Aménagement de l'échangeur de la manufacture de Sèvres

Pièce H
Avis de l'Autorité Environnementale et réponses du Maître d'ouvrage

Avis délibéré de l'Autorité environnementale sur l'aménagement de l'échangeur de la Manufacture à Sèvres (92)

n°Ae : 2014-47

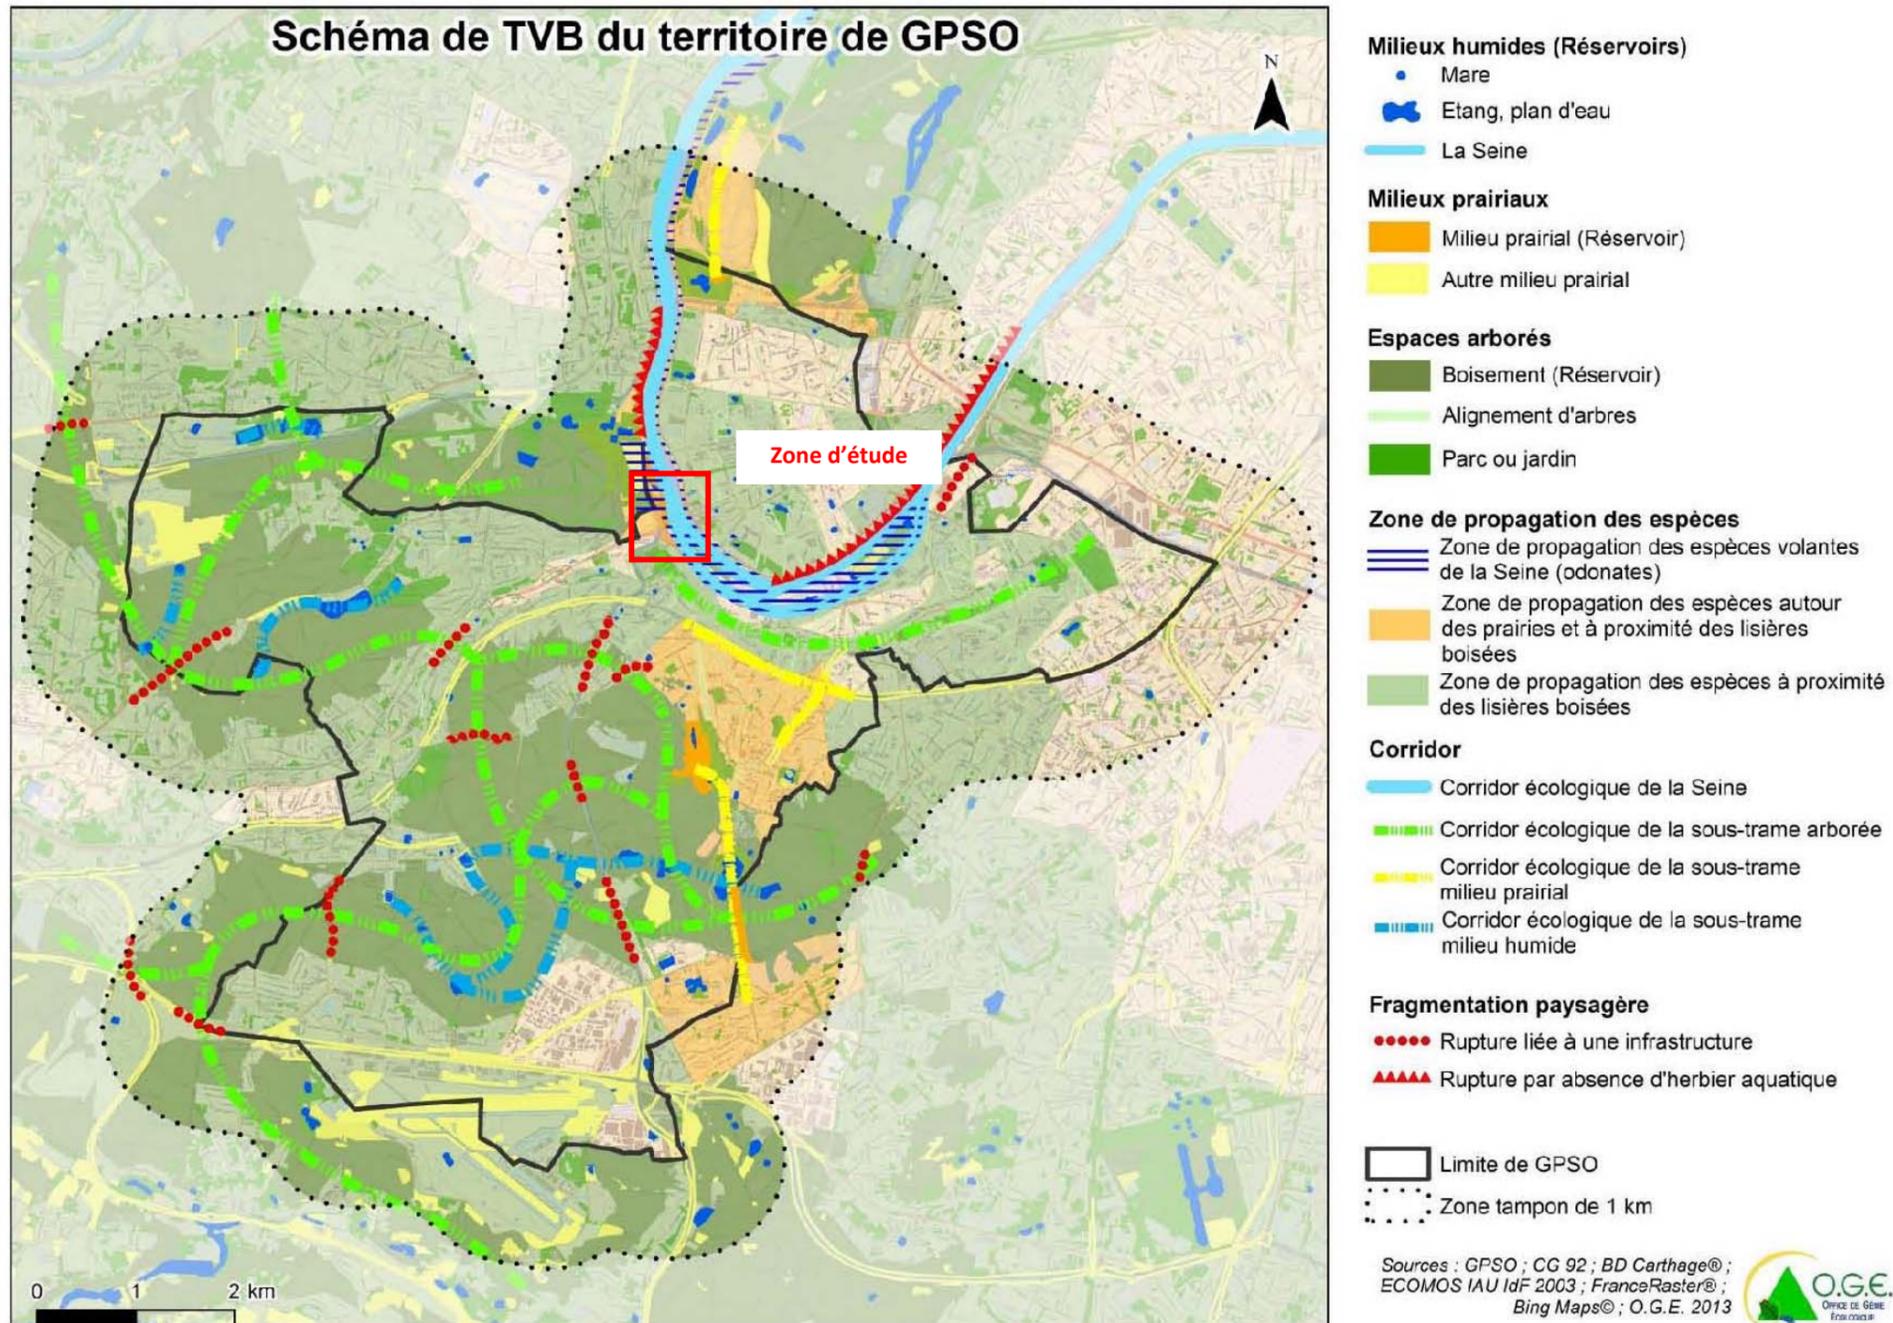
L'Ae recommande d'apporter lors de l'enquête publique les informations disponibles sur le secteur d'étude du schéma de trame verte et bleue de GPSO.

Conscients de la richesse du patrimoine naturel et de l'importance de conserver le cadre de vie du territoire, la Communauté d'agglomération a affirmé sa volonté d'agir en faveur de la préservation de la biodiversité. Ainsi, dès 2010, dans le cadre de ses compétences optionnelles et facultatives en faveur de la protection de l'environnement et de la mise en valeur du cadre de vie, GPSO a impulsé les projets liés à la préservation du patrimoine naturel et de la biodiversité, structurés autour du schéma de la Trame Verte et Bleue.

Ces orientations sont inscrites dans les documents stratégiques de GPSO, à savoir :

- Le Projet d'Agglomération ;
- L'Agenda 21 ;
- Le Contrat de Développement Territorial (CDT).

La transcription de la Trame Verte et Bleue à l'échelle de l'agglomération est donnée sur le schéma page suivante intitulé « Schéma de la Trame Verte et Bleue du Territoire de GPSO ».

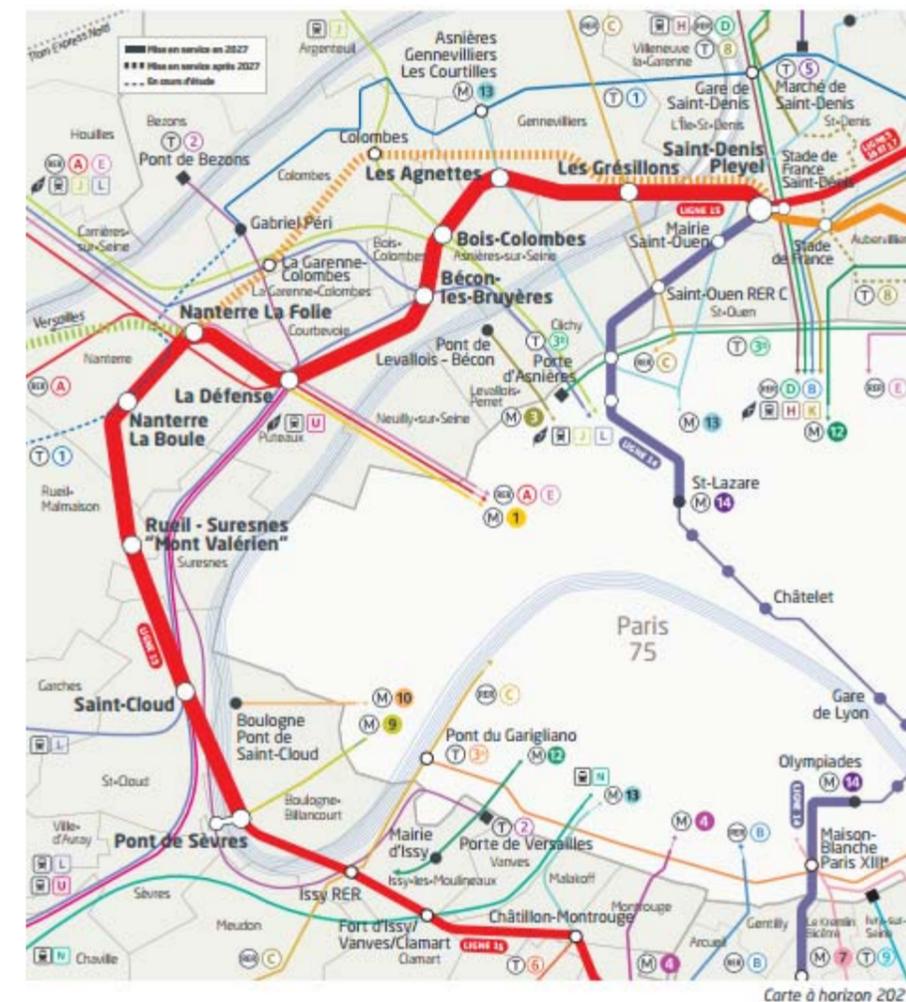
L'Ae recommande d'apporter lors de l'enquête publique des informations plus précises sur l'articulation du projet avec la réalisation de la ligne 15 sud puis de la ligne 15 ouest du Grand Paris Express.

Il est vrai que la ligne 15 Ouest du Grand Paris Express n'a pas été considérée dans cette analyse car hors du champ strict de l'analyse des effets cumulés avec d'autres projets connus à savoir les projets qui lors de l'étude d'impact ont fait l'objet :

- D'un document d'incidences au titre de l'article R. 214-6 et d'une enquête publique ;
- D'une étude d'impact au titre du présent code et pour lesquels un avis de l'autorité administrative de l'Etat compétente en matière d'environnement a été rendu public.

Le projet de la ligne 15 Ouest du Grand Paris Express sur le tronçon Pont de Sèvres <> Saint-Denis Pleyel a fait l'objet d'une concertation publique du 11 juin au 12 juillet 2014 organisée par la Société du Grand Paris, en amont de l'enquête publique.

D'une longueur de 20 kilomètres en souterrain et comportant 9 nouvelles gares, la ligne 15 Ouest reliera Pont de Sèvres à Saint-Denis Pleyel. Dès sa mise en service, elle ouvrira des correspondances avec les autres lignes du Grand Paris Express (Lignes 14, 16, 17) et des lignes de Transilien, RER, Métro ou Tramway. À terme, elle permettra de relier des pôles d'activité de première importance tels que la Défense et Saint-Denis Pleyel.

Mise en place du modèle actuel

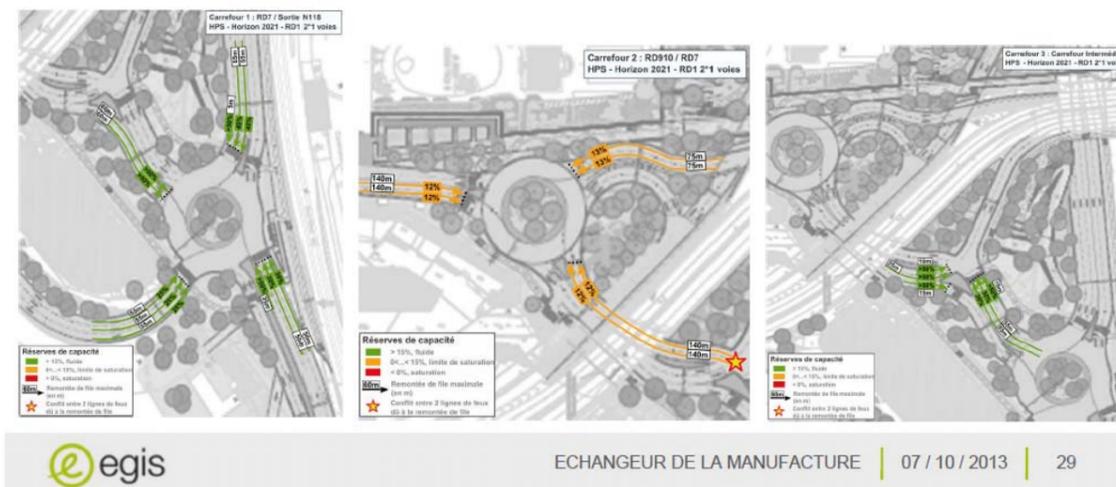
L'Ae recommande d'indiquer le degré de précision des modèles utilisés pour les simulations de trafic et de fonctionnement de l'échangeur en exploitation. Elle recommande d'évaluer l'ampleur et les conséquences des perturbations ponctuelles qui impacteraient le carrefour RD 910/RD 7 à l'heure de pointe du soir.

En complément est jointe en annexe du présent dossier (Pièce I) la modélisation statique pour l'étude d'impact de l'enquête publique de l'aménagement de l'échangeur de la Manufacture réalisée dans le cadre du projet par le bureau d'étude Egis. L'extrait du rapport ci-dessous explicite le choix du périmètre pour la mise en place du modèle actuel.

- Le cordon réalisé sur la base du modèle DREIA englobe l'ensemble du périmètre du département des Hauts de Seine
- L'affinage réseau a été effectué sur un périmètre d'1 km autour de l'Echangeur
- La matrice de la demande a été affinée sur le secteur de Sèvres selon les répartitions population – emploi pour permettre un meilleur calage du modèle.
- Les comptages utilisés pour le modèle sont représentés en orange sur la carte ci-contre. Un calage en origine et en destination a été réalisé au niveau des deux têtes du pont de Sèvres.

- Concernant le fonctionnement des carrefours, l'étude Egis précise dans l'analyse du fonctionnement futur avec projet les points suivants :

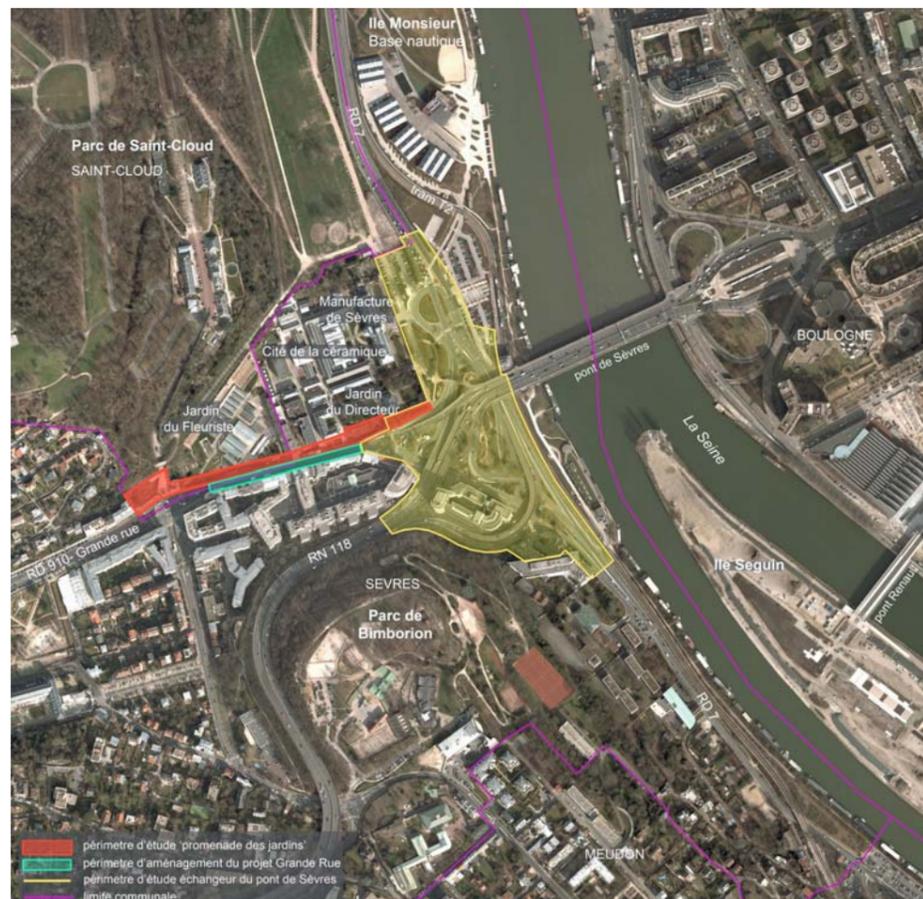
- L'Autorité Environnementale recommande de préciser les améliorations apportées par le projet à l'accès au parc de Brimborion.

La réponse apportée par le Maître d'ouvrage est la suivante :

Les améliorations apportées par le projet à l'accès au parc Brimborion passeront par un jalonnement adapté et soigné.
